総 室 発 第 54 号 平成 28 年 8 月 31 日

敦賀発電所原子炉施設保安規定変更認可申請書

第1編 1号炉

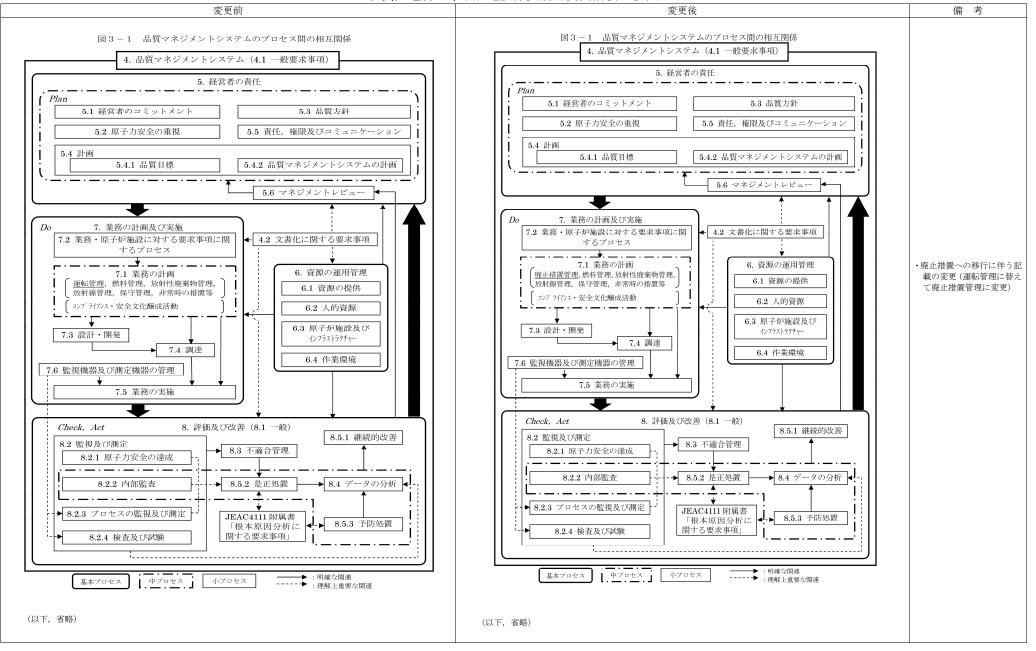
保安に係る組織の変更 (廃止措置への移行に伴 い「廃止措置プロジェクト 推進室」を追加し,敦賀発 電所共用設備の運用管理 を総括する発電管理室も 記載位置を変えて記載)
